荆东安置房及周边附属配套工程项目（学生街）

规划建筑方案设计(方案变更)

2020.10

设计单位	福建一建集团有限公司	工程名称	荆东安置房及周边附属配套工程项目（学生街）	图 名	5#楼二层平面图	图 别	方 案
						日 期	2020. 10

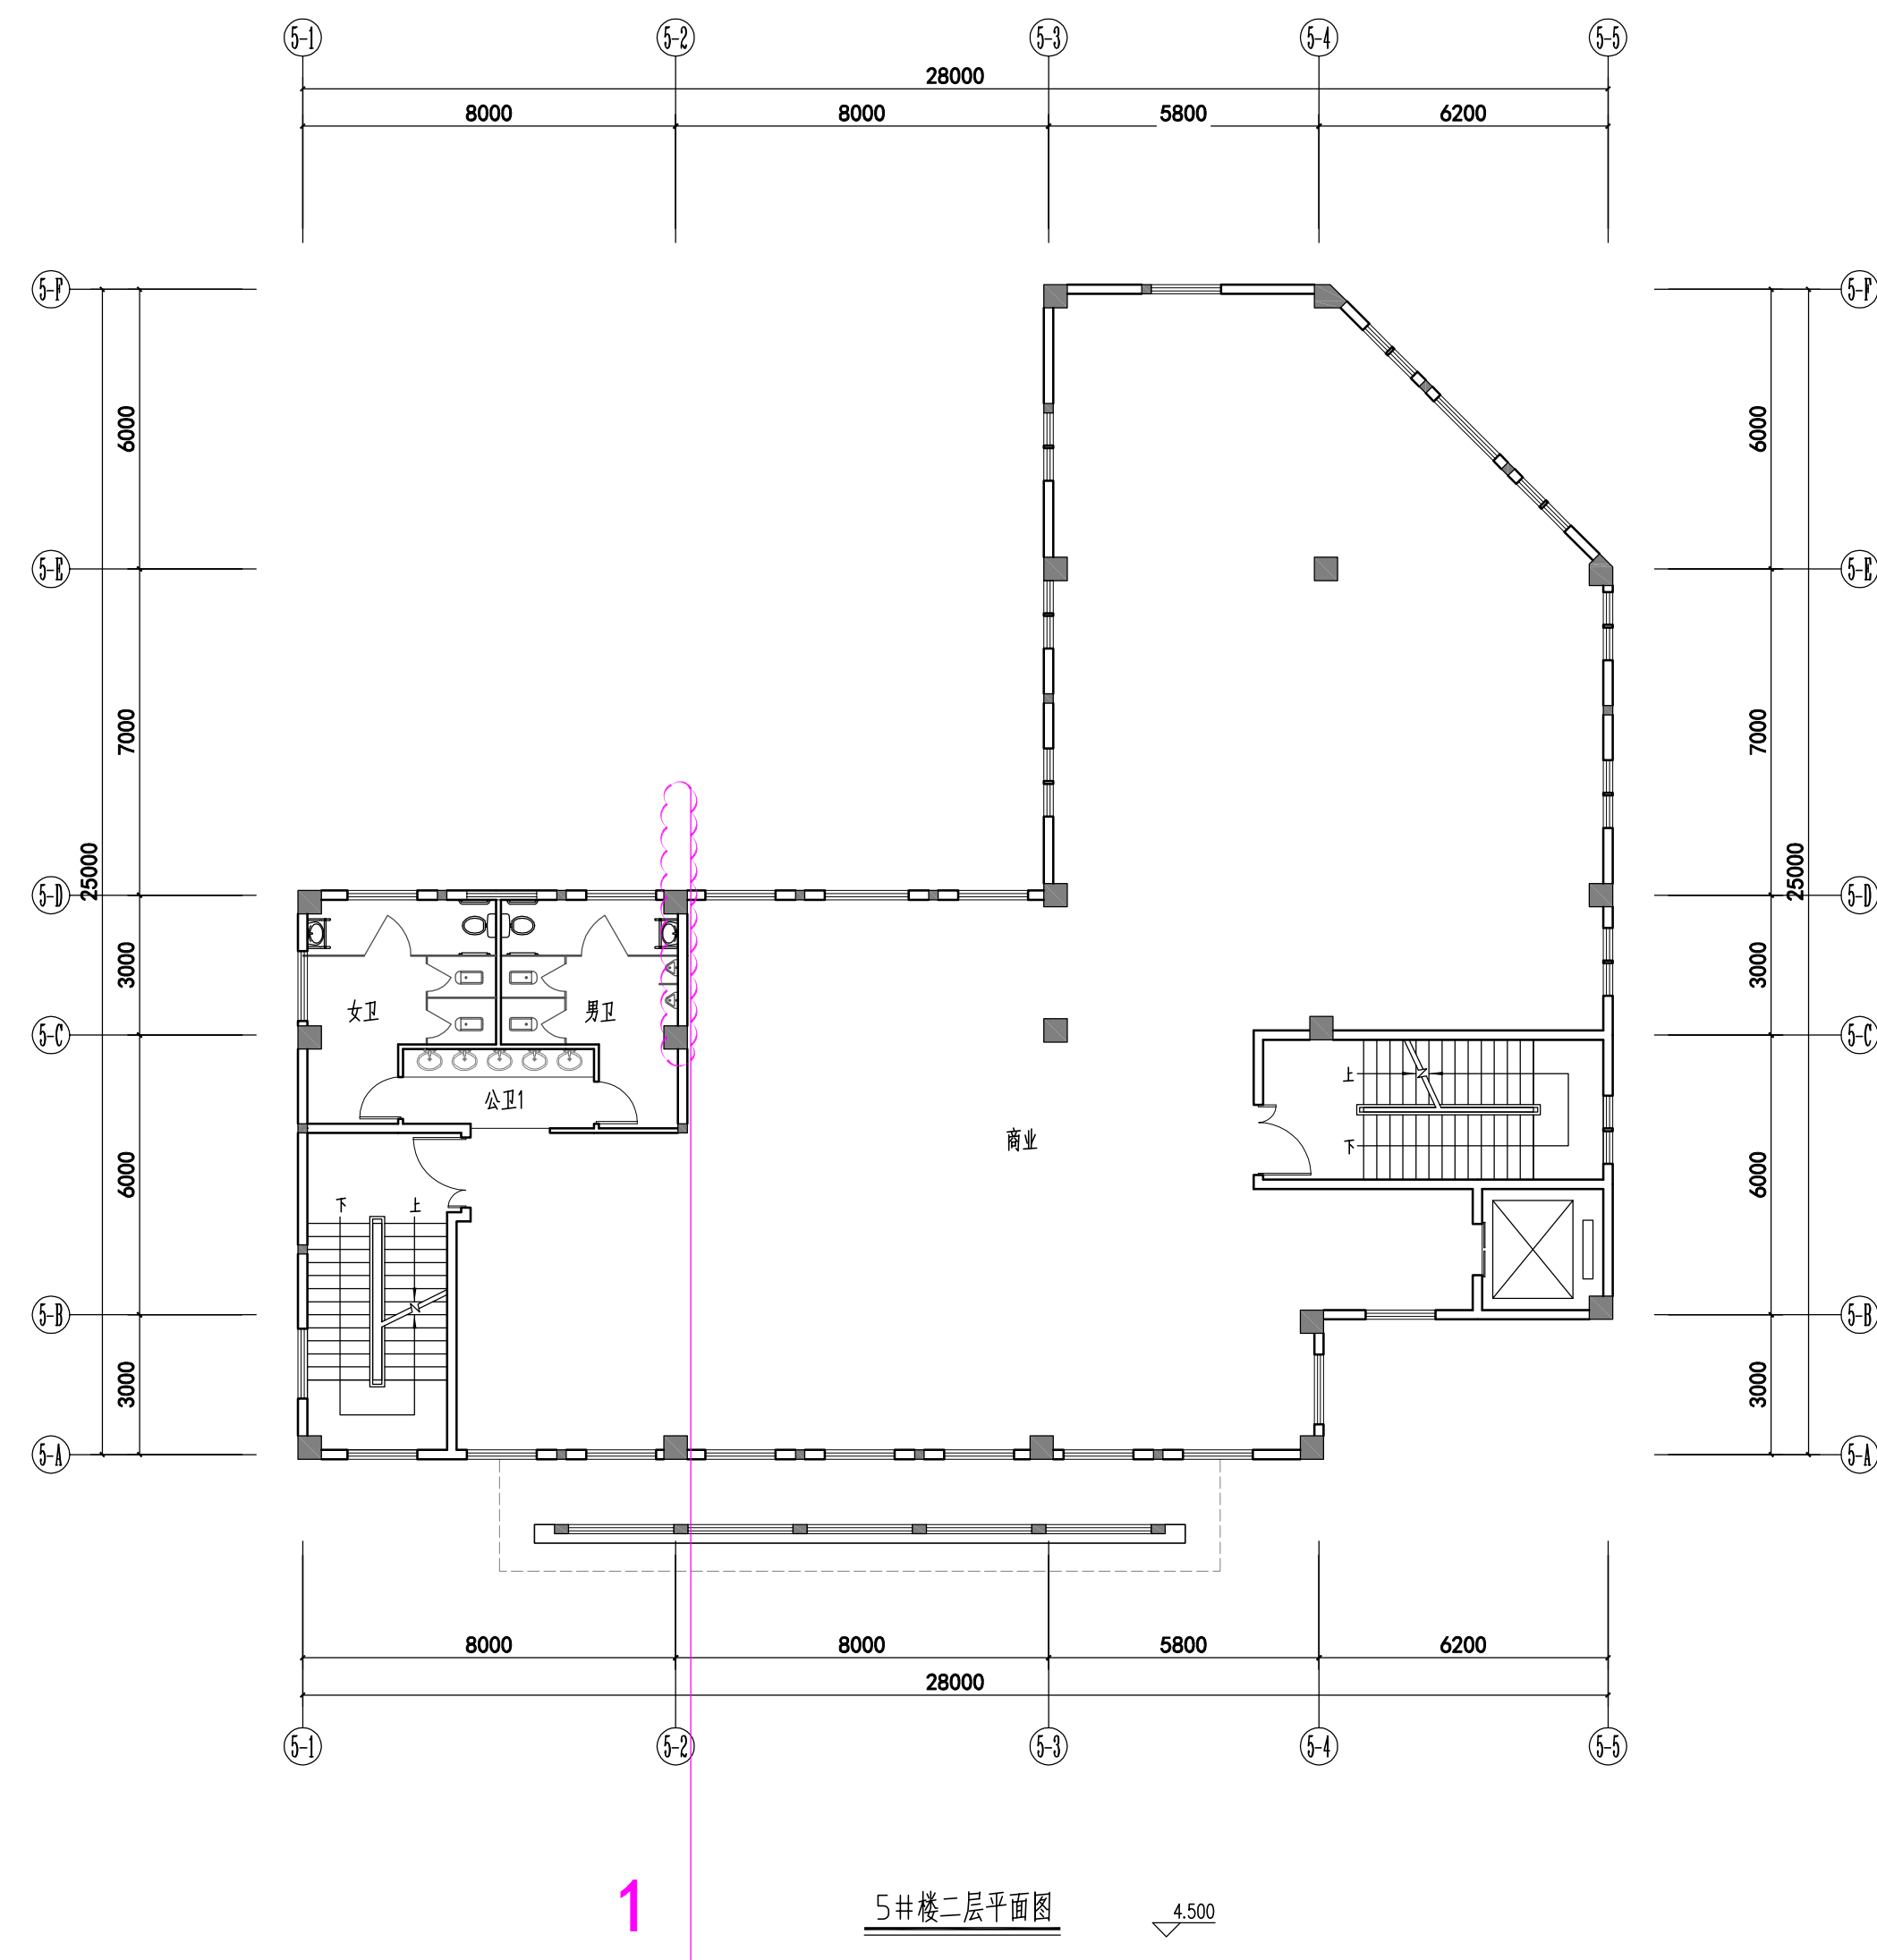
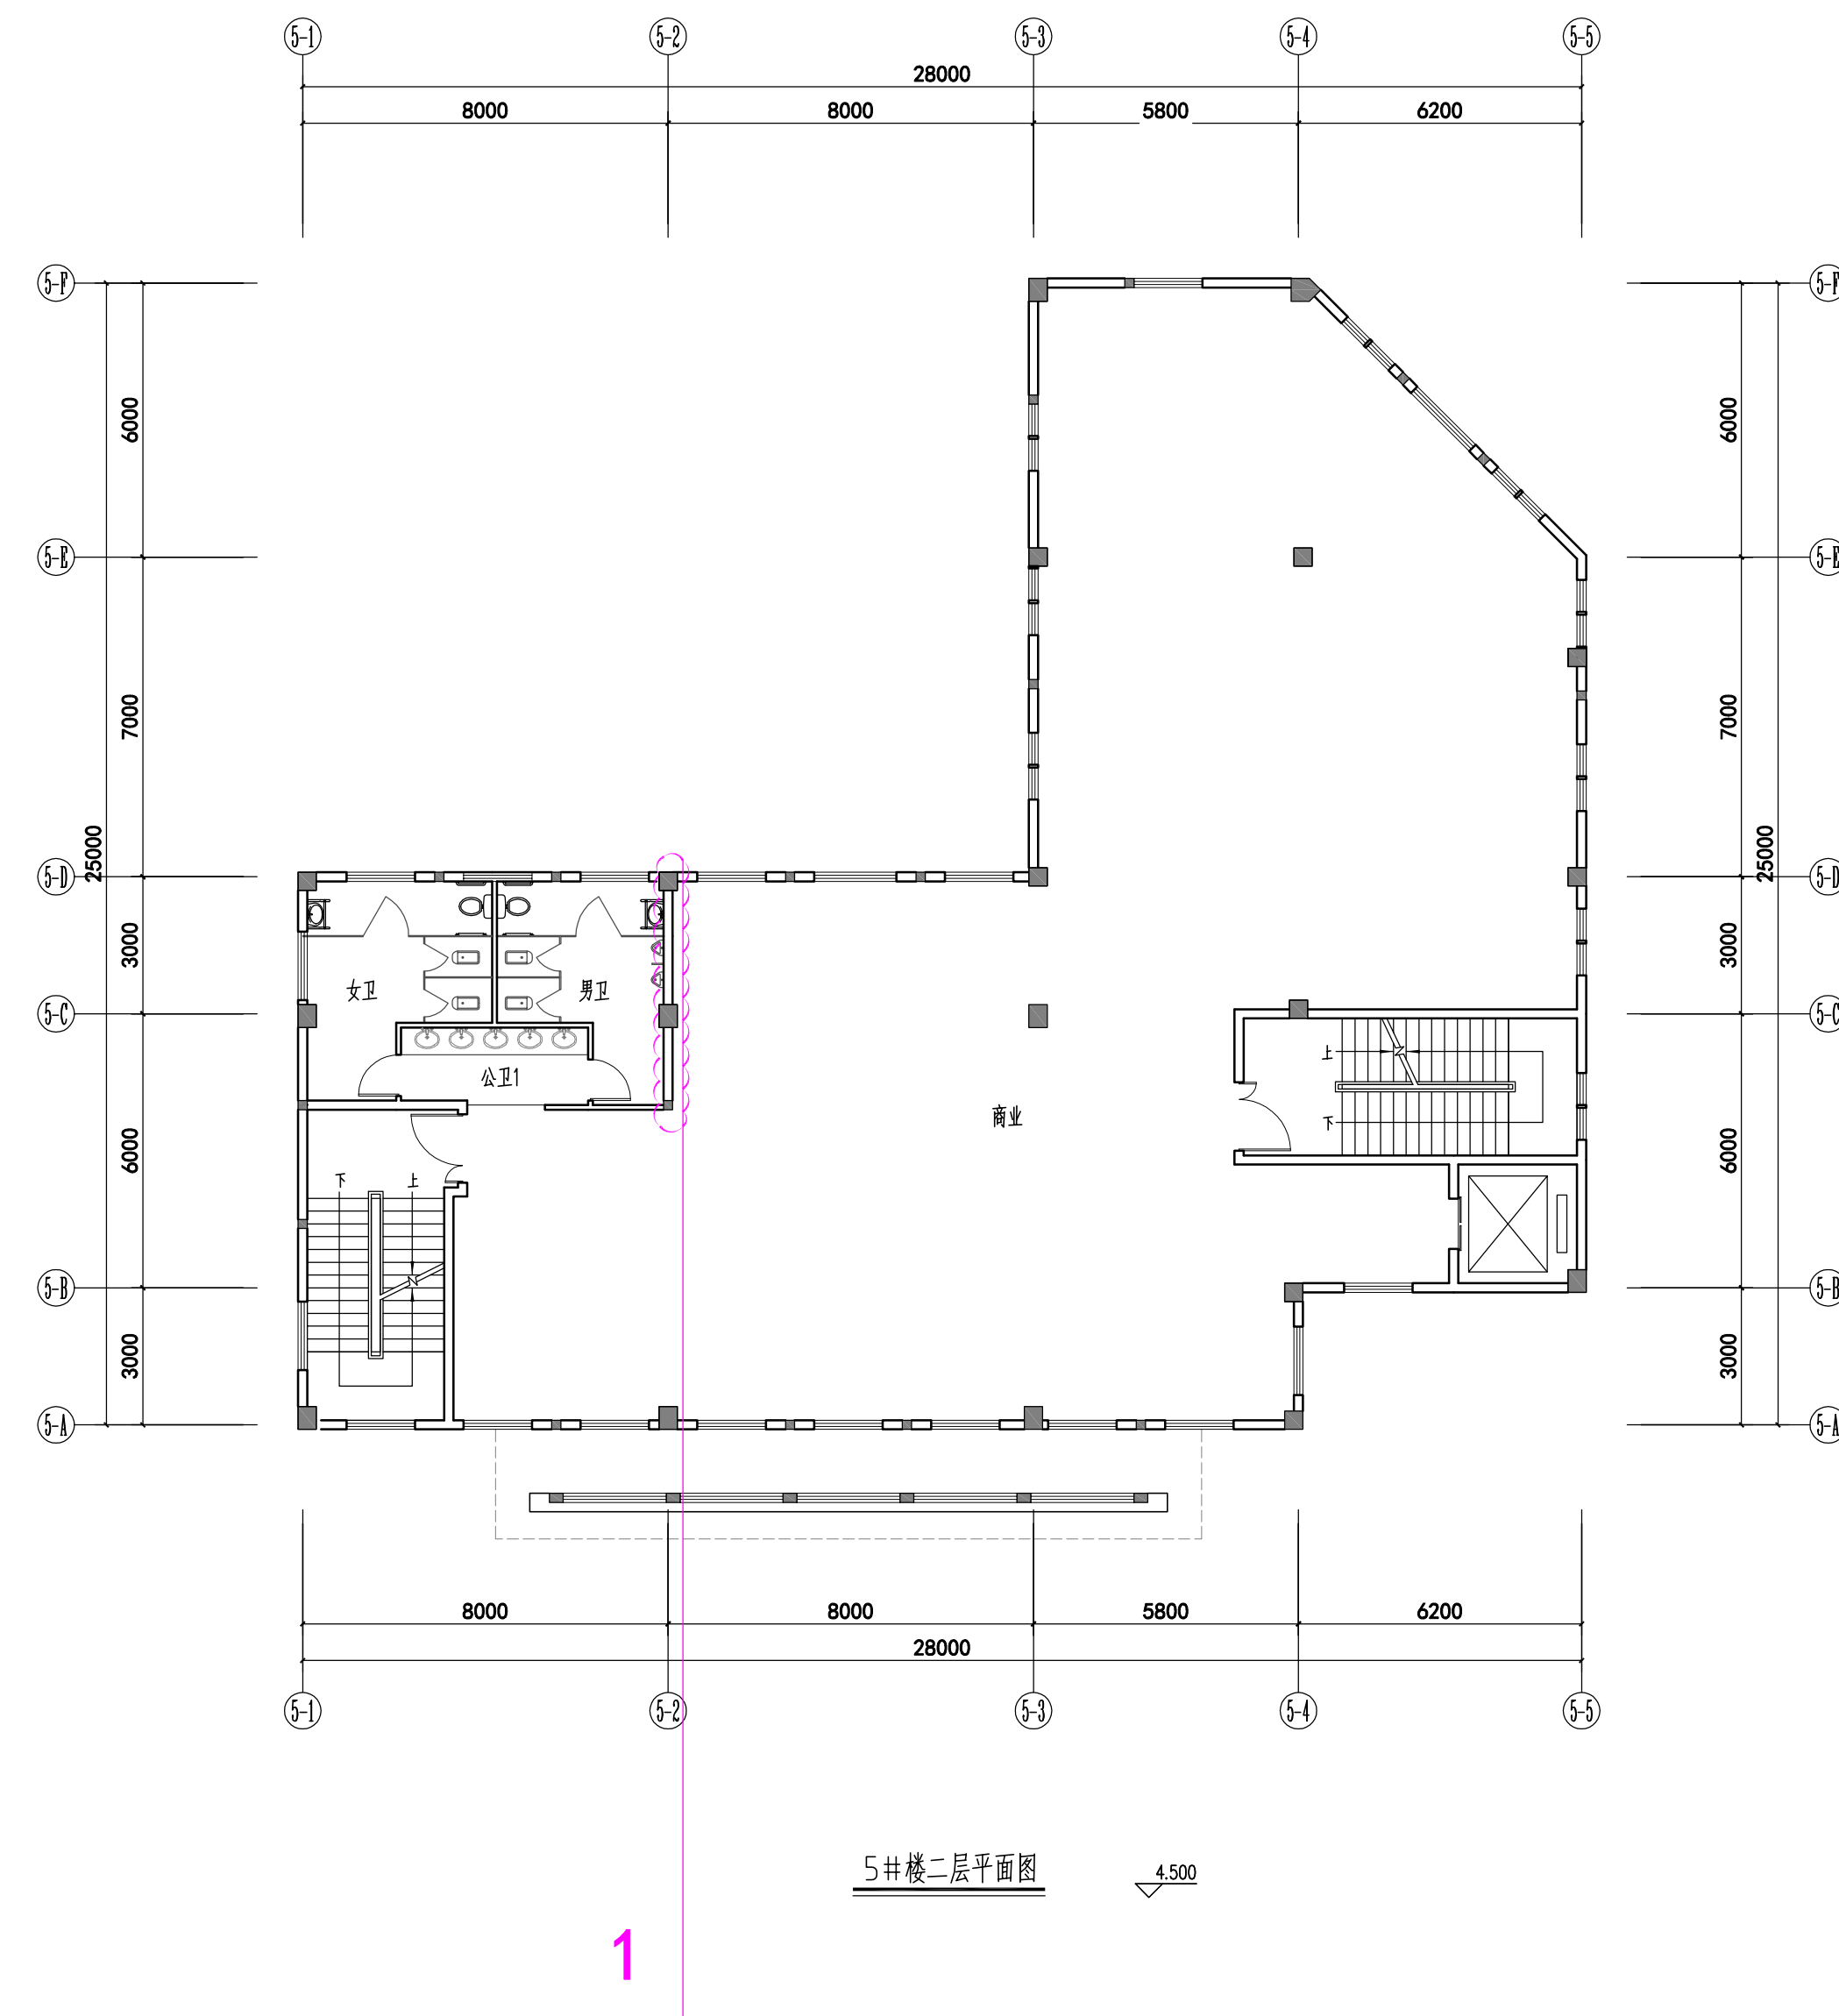
1. 卫生间与商业之间隔墙左移动0.15m
